東港鎮大潭社區排水 改善工程 (二工區)

在地諮詢小組會議簡報

2024/09/24

審查意見回應

工程設計-與都市計畫之配合

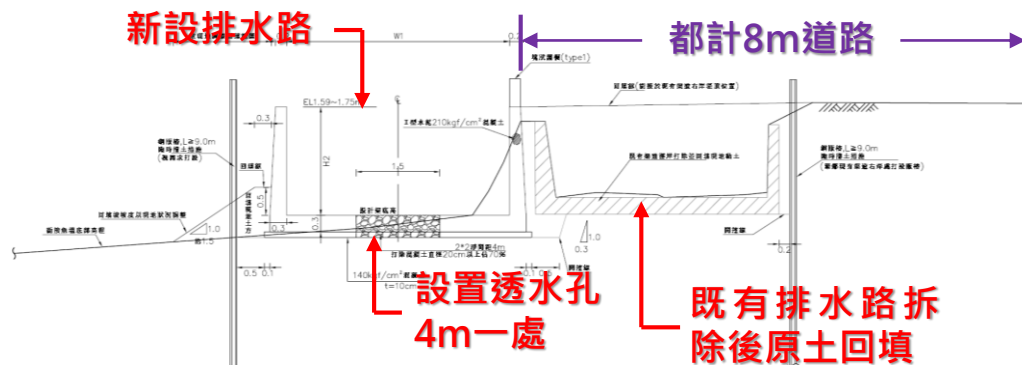
- 經查新設排水路未依原規劃佈設，且後劃都計線已抵觸既有排水路，建議縣府再檢討適法性。

- 大潭新支線原排水路劃入計畫8m道路，本次另闢新排水路，原水路予以回填，本節與109年改善規劃有異，應再重新檢討水理，另新闢水路是否增加用地費？新闢水路結構物亦有風險。

■ 既有渠道與都市計畫道路之先後及適用法規優先映應釐清。

本案排水非公告縣管區域排水，故無相關用地範圍線可供依循，因此採用都市計畫變更方式辦理用地取得，後於用地取得地說明會階段發現與國土署正辦理之『變更大鵬灣風景特定區計畫(第三次通盤檢討)』相關規劃有所衝突，後續辦理兩次協商會議後決議將大潭新支線東移新設水路，大潭新支線支流則仍維持原規劃部設。

新闢水路之水理已重新檢核均可符合保護標準，本次採用座槽式護岸設計，經分析其承載力均足夠，相關用地費用已重新估算。

本案排水非公告縣管區域排水，故無相關用地範圍線可供依循，因此需採用都市計畫變更方式辦理用地取得，後於用地取得地說明會階段發現與國土署正辦理之『變更大鵬灣風景特定區計畫(第三次通盤檢討)』相關規劃有所衝突，後續辦理兩次協商會議後決議將大潭新支線東移新設水路，大潭新支線支流則仍維持原規劃部設。

細部設計成果-閘門及閘泵

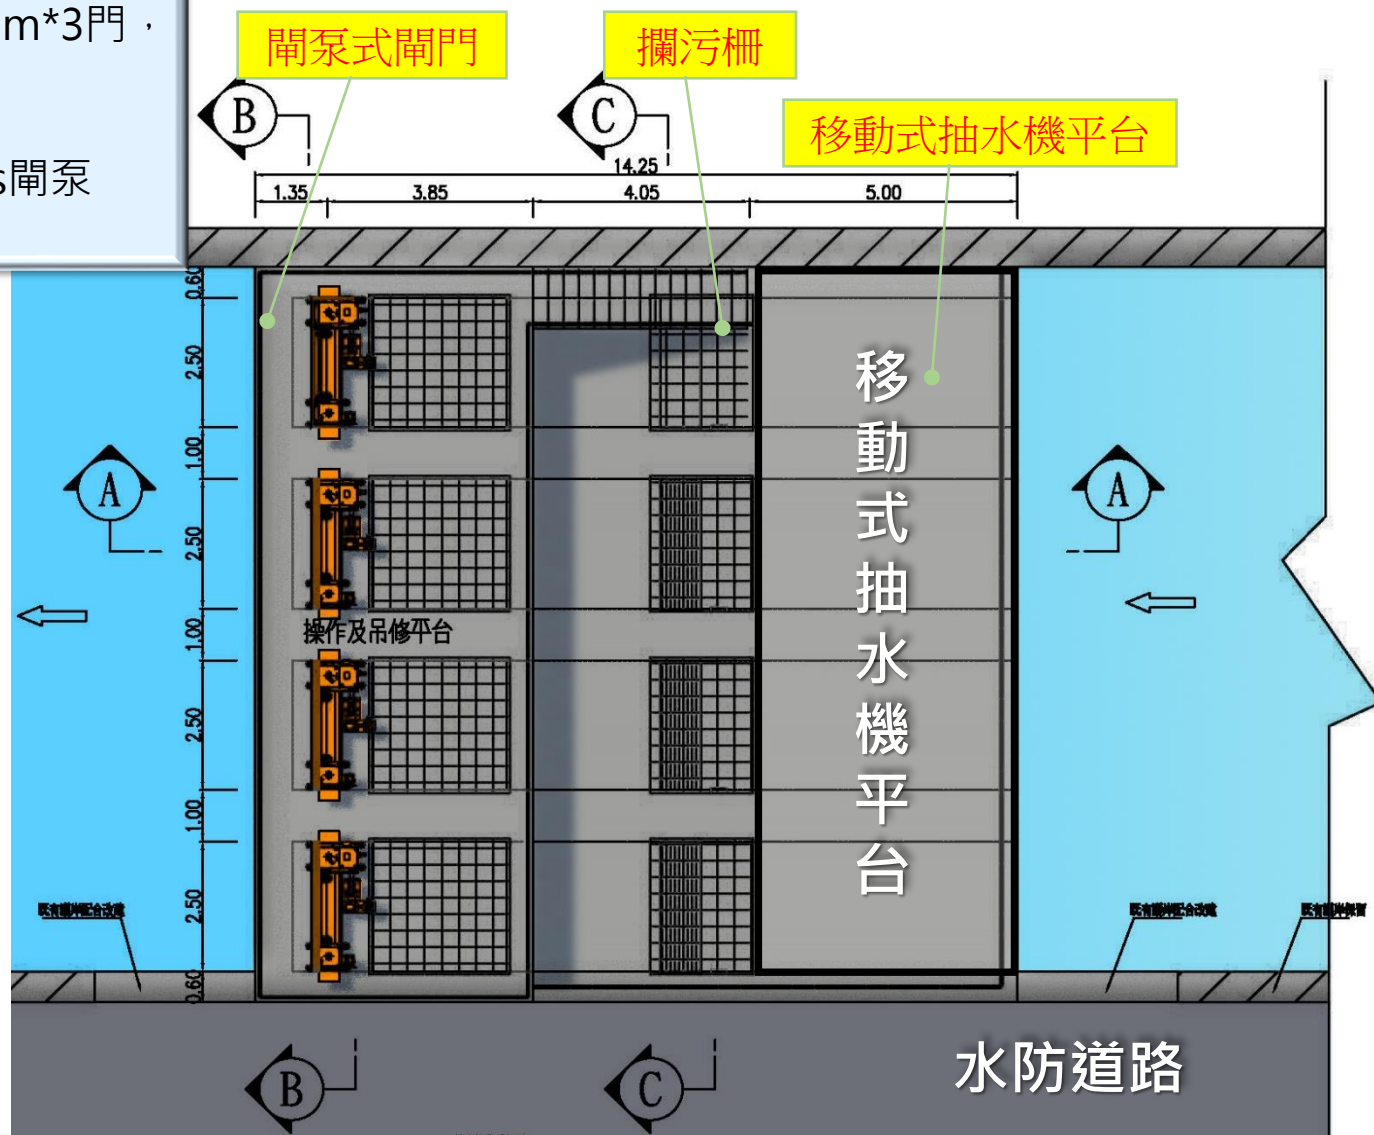
- 支流新設閘門處因屬感潮段，集水區抽排非移抽可負荷，閘門啟閉時機S.O.P.宜多加考量。

- 同上述，大潭社區以及本案排水計畫範圍周遭地面高程僅為1至3m，地勢平坦且常有海水倒灌問題，平時即為積水難退的區域，排水設計建議應注意與抽水機和閘門的整合設計，否則將容易大大的抵銷工程的效能。

後續擬於閘門加裝3CMS抽水設備，加強抽排能力，並保留移動式抽水機平台空間。

後續擬於兩處排水出口處增設閘門，並加裝3CMS抽水設備，加強抽排能力。

■ 閘門工程內容

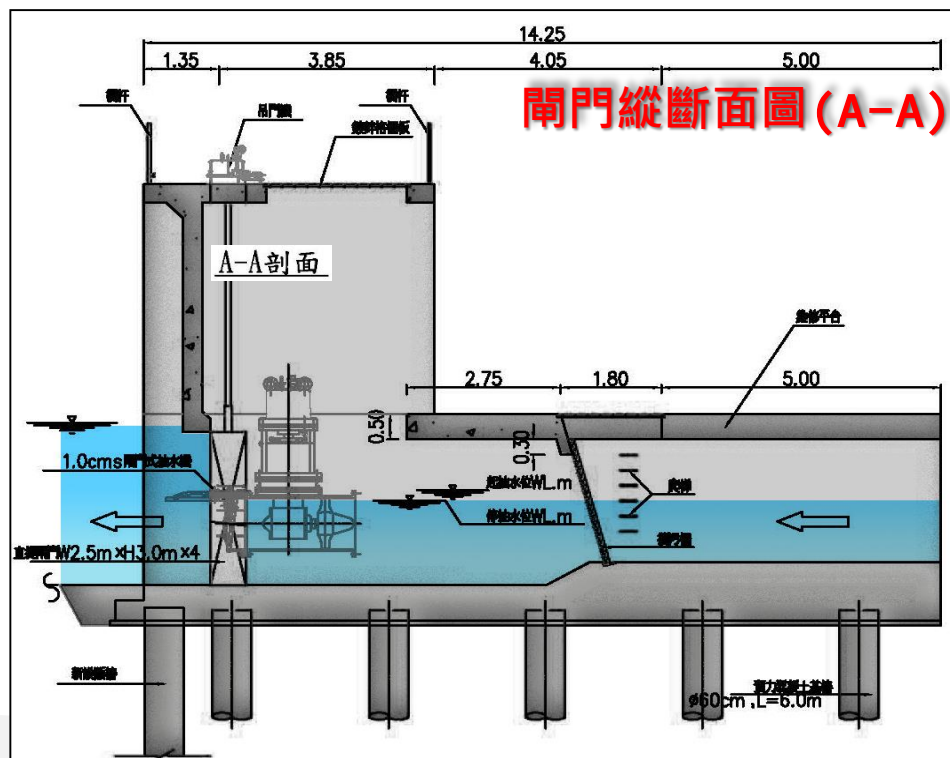
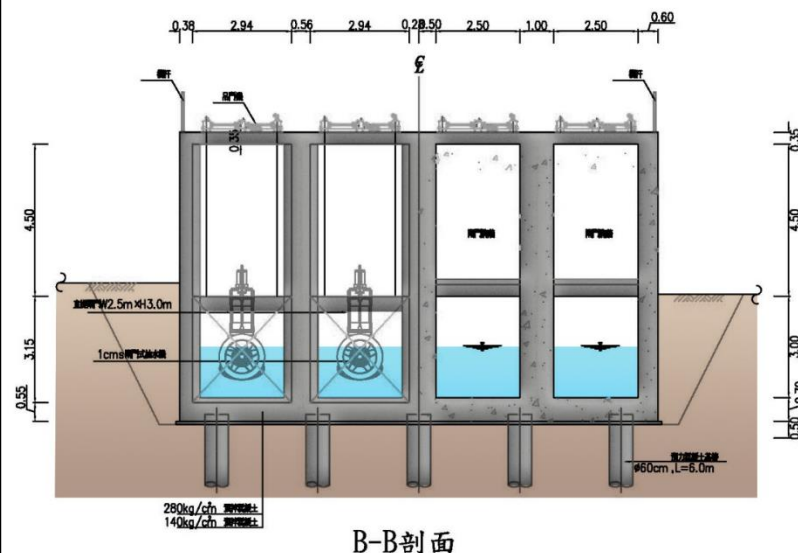
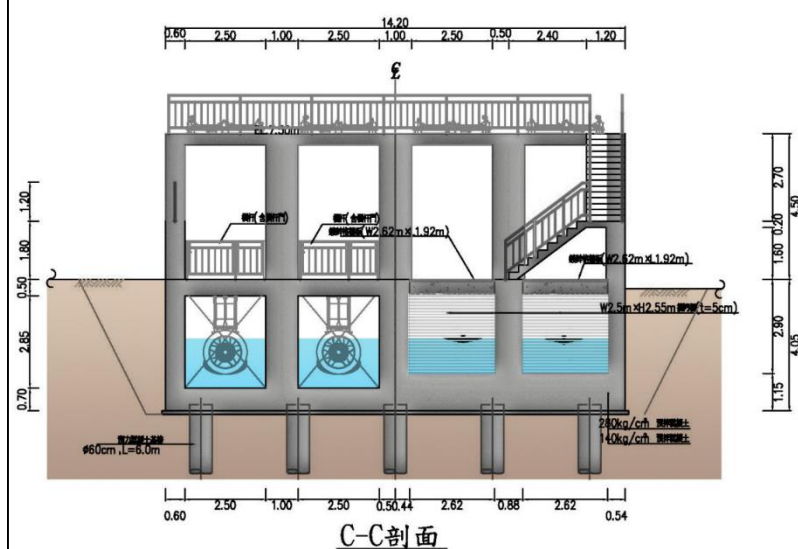
- 該工程範圍位處軟弱地盤宜再檢視承載力，必要時採取增加或改善支撐力措施。

經檢算本案護岸及箱涵改善土壤承載力均足夠，閘門部份則需於下方設置基樁加強承載力。
